Wijziging aan "X5"haspels

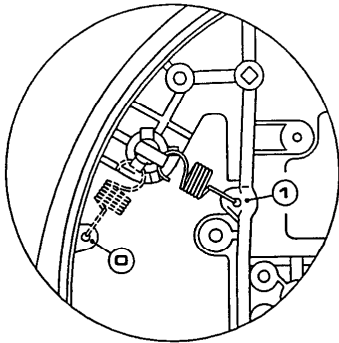
De "X5" haspels hebben aan de buitenzijde een zwarte draaiknop waarmee naar keuze de blokkeerinrichting "AAN" of "UIT" gezet kan worden. Indien het veertje van de blokkeerpal vervangen moet worden, houdt dit in dat de haspel compleet gedemonteerd moet worden. Wij hebben de haspel gemodificeerd door een "oude" blokkeerpal te monteren zoals in de oude "XF" haspels.

Door nu alleen de zwarte afsluitdeksel los te schroeven kan de gebruiker zelf op eenvoudige manier de blokkering "aan" of "uit"zetten of het veertje zelf vervangen volgens onderstaande

Door het veertje in stand "0" te zetten staat de blokkering "UIT".
Door het veertje op stand "1" te zetten staat de blokkering ingeschakeld

Met ingang van 2001 heeft **ZECA** deze modificatie standaard in het gehele programma "X5" aangebracht.
